**109 Szpital Wojskowy z Przychodnią**  
**Samodzielny Publiczny Zakład Opieki Zdrowotnej**  
**w Szczecinie**

Znak sprawy Nr RPOZP 15/2024

**Pytania i odpowiedzi do SWZ nr 8**

Zadanie nr 7 – Lampa bezcieniowa sufitowa

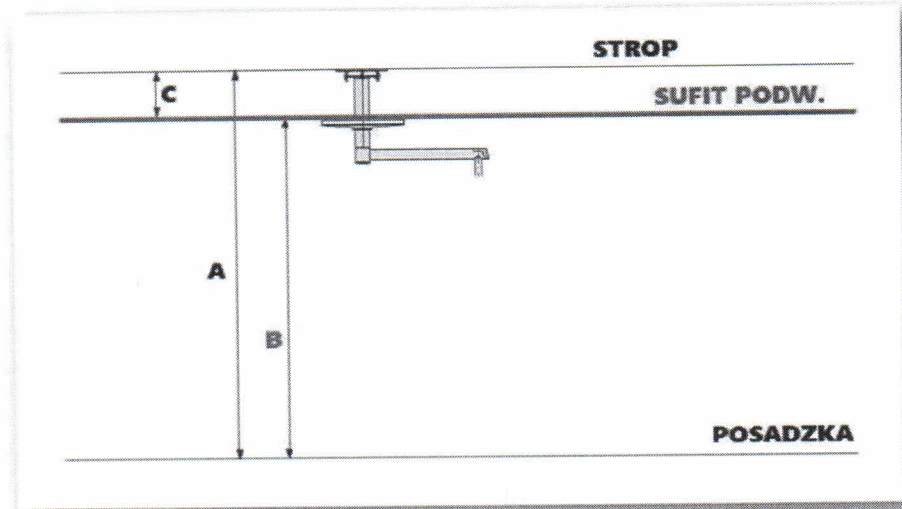
pkt. 11 Czy Zamawiający dopuści lampę w, której matryca LED składa się z 4 segmentów, poniżej zdjęcie poglądowe.

**Odp. Zgodnie z SWZ.**
